工事計画認可申請書の一部補正について

高浜発電所第4号機

工事計画認可申請書の一部補正

Ⅲ. 補正前後比較表

【資料6 耐震性に関する説明書】

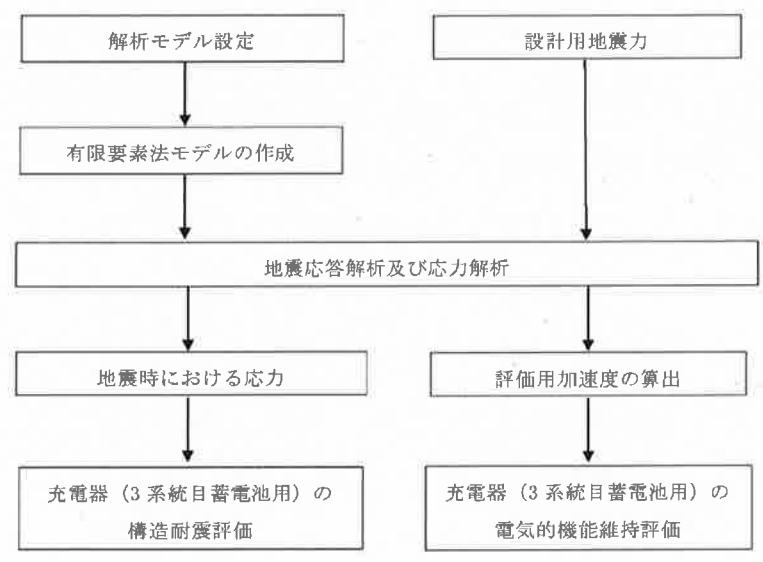
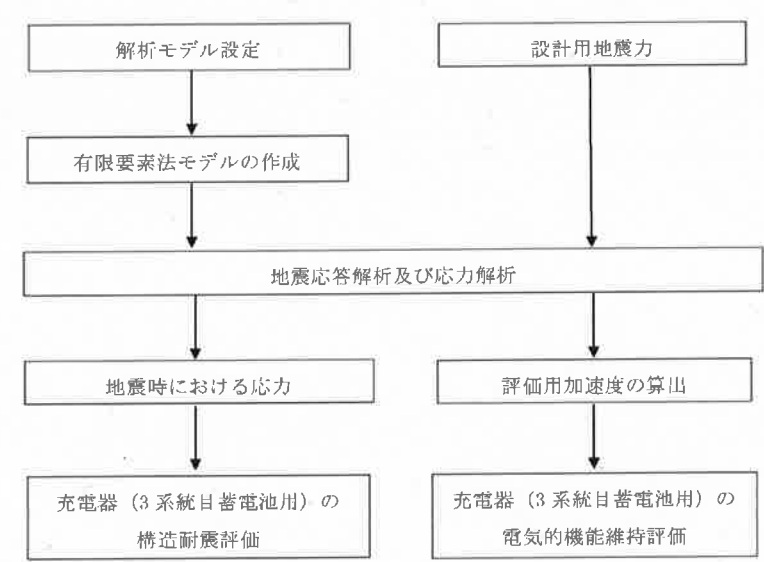
変更前	変更後	備考																				
<p>1. 概要</p> <p>本資料は、資料6-1「耐震設計の基本方針」にて設定している構造強度及び機能維持の設計方針に基づき、蓄電池（3系統目）が設計用地震力に対して十分な構造強度及び電気的機能を有していることを説明するものである。その耐震評価は地震応答解析及び応力評価並びに機能維持評価により行う。</p> <p>蓄電池（3系統目）は、重大事故等対処施設においては重大事故等対処施設に分類される。以下、重大事故等対処施設の分類に応じた耐震評価を示す。</p> <p>2. 基本方針</p> <p>2.1 構造の説明</p> <p>資料6-1「耐震設計の基本方針」に基づき設計した蓄電池（3系統目）の構造計画を第2-1表に示す。</p> <p style="text-align: center;">第2-1表 蓄電池（3系統目）の構造計画</p> <table border="1" data-bbox="344 993 1157 1491"> <thead> <tr> <th rowspan="2">機器名称</th> <th colspan="2">計画の概要</th> <th rowspan="2">説明図</th> </tr> <tr> <th>主体構造</th> <th>支持構造</th> </tr> </thead> <tbody> <tr> <td>蓄電池（3系統目）</td> <td>自立型</td> <td>蓄電池（3系統目）はフレームにて固定する。フレームは基礎ボルトにて床面に据え付ける。</td> <td>  <p>蓄電池（3系統目） フレーム 床面 基礎ボルト</p> </td> </tr> </tbody> </table> <p style="text-align: center;">- T4-添6-4-1-1 -</p>	機器名称	計画の概要		説明図	主体構造	支持構造	蓄電池（3系統目）	自立型	蓄電池（3系統目）はフレームにて固定する。フレームは基礎ボルトにて床面に据え付ける。	 <p>蓄電池（3系統目） フレーム 床面 基礎ボルト</p>	<p>1. 概要</p> <p>本資料は、資料6-1「耐震設計の基本方針」にて設定している構造強度及び機能維持の設計方針に基づき、蓄電池（3系統目）が設計用地震力に対して十分な構造強度及び電気的機能を有していることを説明するものである。その耐震評価は地震応答解析及び応力評価並びに機能維持評価により行う。</p> <p>蓄電池（3系統目）は、重大事故等対処施設においては重大事故等対処施設に分類される。以下、重大事故等対処施設の分類に応じた耐震評価を示す。</p> <p>2. 基本方針</p> <p>2.1 構造の説明</p> <p>資料6-1「耐震設計の基本方針」に基づき設計した蓄電池（3系統目）の構造計画を第2-1表に示す。</p> <p style="text-align: center;">第2-1表 蓄電池（3系統目）の構造計画</p> <table border="1" data-bbox="1448 982 2261 1486"> <thead> <tr> <th rowspan="2">機器名称</th> <th colspan="2">計画の概要</th> <th rowspan="2">説明図</th> </tr> <tr> <th>主体構造</th> <th>支持構造</th> </tr> </thead> <tbody> <tr> <td>蓄電池（3系統目）</td> <td>自立型</td> <td>蓄電池（3系統目）はフレームにて固定する。フレームは基礎ボルトにて床面に据え付ける。</td> <td>  <p>蓄電池（3系統目） フレーム (評価箇所) 床面 基礎ボルト (評価箇所)</p> </td> </tr> </tbody> </table> <p style="text-align: center;">- T4-添6-4-1-1 -</p>	機器名称	計画の概要		説明図	主体構造	支持構造	蓄電池（3系統目）	自立型	蓄電池（3系統目）はフレームにて固定する。フレームは基礎ボルトにて床面に据え付ける。	 <p>蓄電池（3系統目） フレーム (評価箇所) 床面 基礎ボルト (評価箇所)</p>	<p style="text-align: center;">記載の充実</p>

機器名称		計画の概要			説明図																	
	主体構造	支持構造																				
蓄電池（3系統目）	自立型	蓄電池（3系統目）はフレームにて固定する。フレームは基礎ボルトにて床面に据え付ける。	 <p>蓄電池（3系統目） フレーム 床面 基礎ボルト</p>																			
機器名称	計画の概要		説明図																			
	主体構造	支持構造																				
蓄電池（3系統目）	自立型	蓄電池（3系統目）はフレームにて固定する。フレームは基礎ボルトにて床面に据え付ける。	 <p>蓄電池（3系統目） フレーム (評価箇所) 床面 基礎ボルト (評価箇所)</p>
